## 改善箇所説明図

### 基準不適合発生箇所

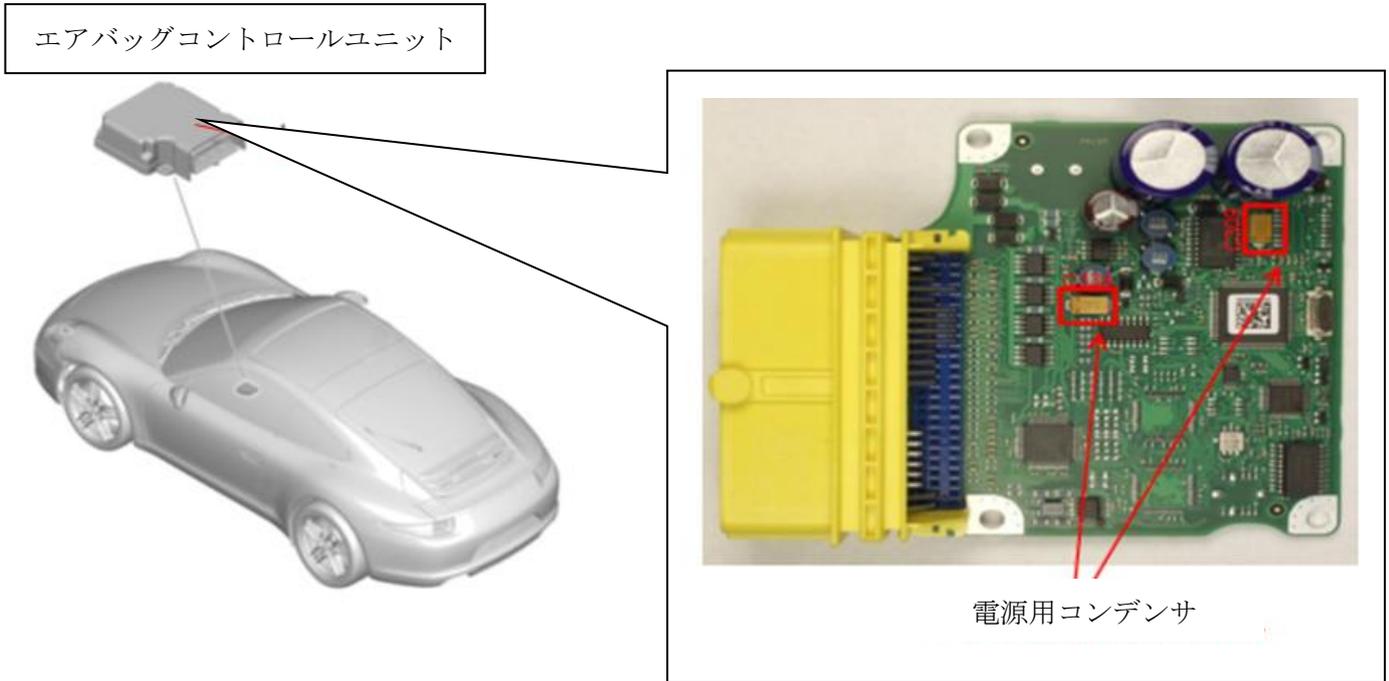
エアバッグコントロールユニットにおいて、電源用コンデンサのコーティング硬化工程が不適切なため、電源用コンデンサの耐久性が低いものがある。そのため、当該コンデンサが劣化するとコントロールユニットが誤作動し、最悪の場合、エアバッグ及びシートベルトテンショナが突然作動する、又は、衝突時に作動しないおそれがある。

全車両、エアバッグコントロールユニットのプログラムを書換える。  
当該プログラム書換え後に警告灯が点灯した場合は、当該コントロールユニットを無償交換する。

識別： 改善済車両には車台番号打刻の左一桁目の下に黄色ペイントを塗布する。
